Výsprava výtluků za použití turbomechanismů – označení pracovního místa, práce v obci:

10.10.2023 KRPK - 77042 /ČJ-202... - 190206  
DI ÚO Cheb souhlasí dle přiložené situace

Pařížská 3/2023  
MĚSTSKÝ ÚRAD CHEB  
odbor stavební  
a životního prostředí  
7.11.2023 (L) 10

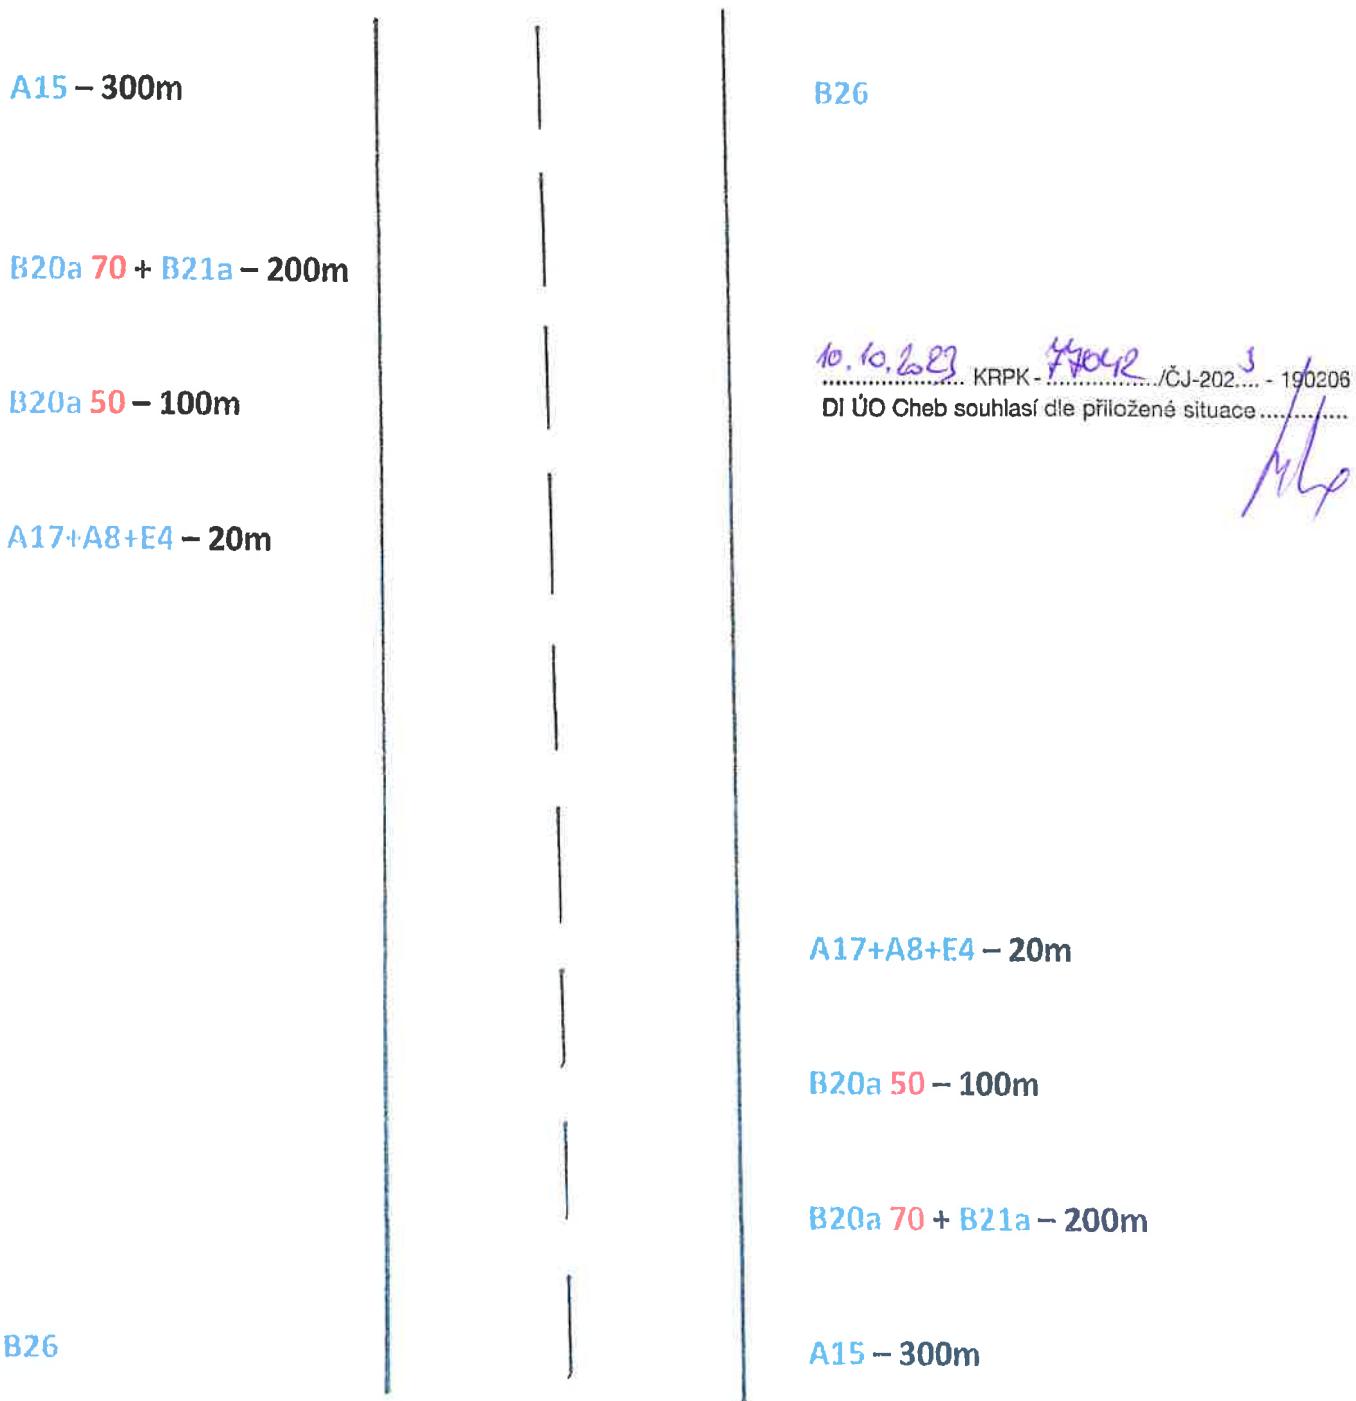
Pokud je v opravovaném úseku plná středová čára, která sama o sobě zakazuje předjíždění, je možné PDZ B21a vynechat.

PDZ by mělo být po každé křižovatce zopakováno, platnost PDZ, pokud nebude v daném úseku křižovatka je 2km. Po té je nutné značení rovněž zopakovat (obnovit)
